# 三菱ホイス セールスとサービス

No. 855-0205

## 走快停 巻上横行インバータ制御箱構造一部変更の件

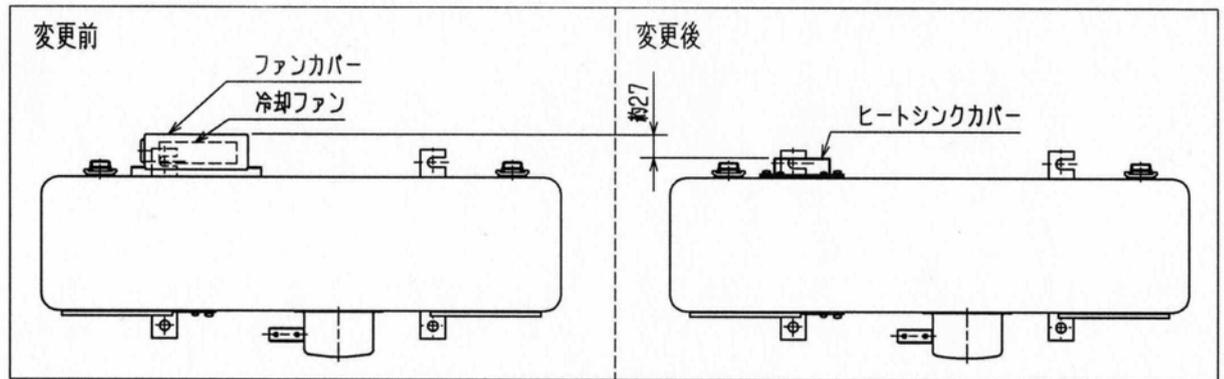
5t以下の200V級走快停で巻上横行インバータ用ホイス制御箱を下記の通り変更いたします。

#### ①制御箱内部構造の一部見直し

冷却ファンの廃止

#### ②制御箱外形寸法の変更

巻上のみインバータ制御箱の場合と同一。[下図参照下さい]

横行インバータのマイナーチェンジ\*後、箱内の省スペース化と熱効率が改善され、冷却ファン無しでの性能、品質の確認が出来ましたので、信頼性・保守性 向上を目的に冷却ファンを廃止した。
